Opinia Nr 008188

w budynku przy ul. 11 listopada nr 42/6 w Walbrzychu
dotycząca urządzeń grzewczo-kominowych używanych przez
BOM - Stary Zdrój

Opinia Nr 008001

w budynku przy ul. M-g Wstępadę 42/6
dotycząca urządzeń grzewczo-kominowych używanych przez BOW - Stary Zdrój

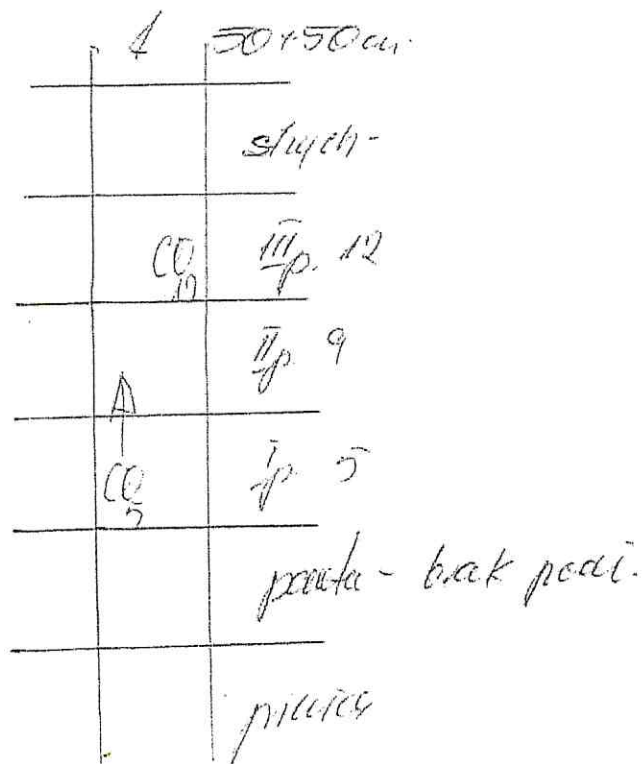
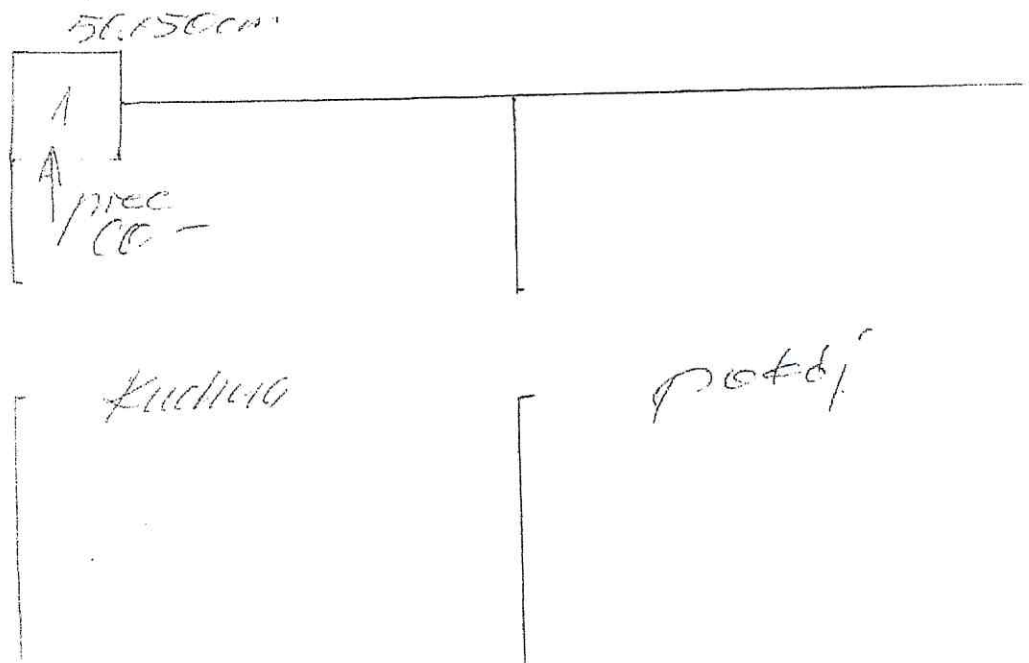
Piec CO na paliwo stałe, może być
podłączony do przewodu m. 1 o wym. 50x80
wentylacja dwustronna istniejąca zewnętrzna
czy wewnętrzna.
Wentylacja nawiewna istniejąca prawidłowa.
